雲林縣環境保護局 函

主旨：檢送本局「雲林縣環保局辦公廳舍新建工程」第1次工程督導團體督導會議暨114年6-7月月會會議紀錄1份，請查照。

「雲林縣環保局辦公廳舍新建工程」

第 1 次工程督導團體督導會議

114.7.18 地梁鋼筋綁紮

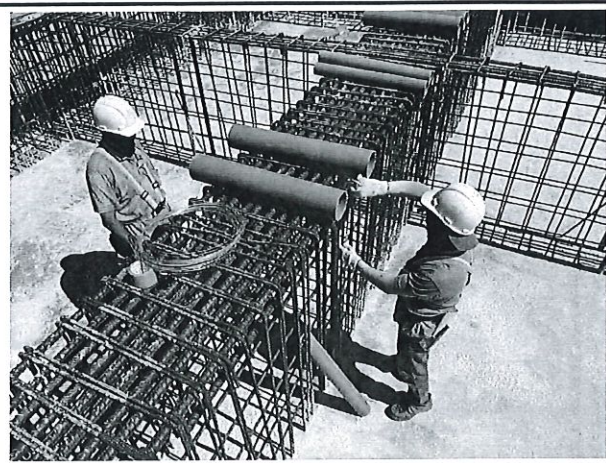
4. 114 年 7 月 18 日地梁鋼筋綁紮時防護設施之說明。
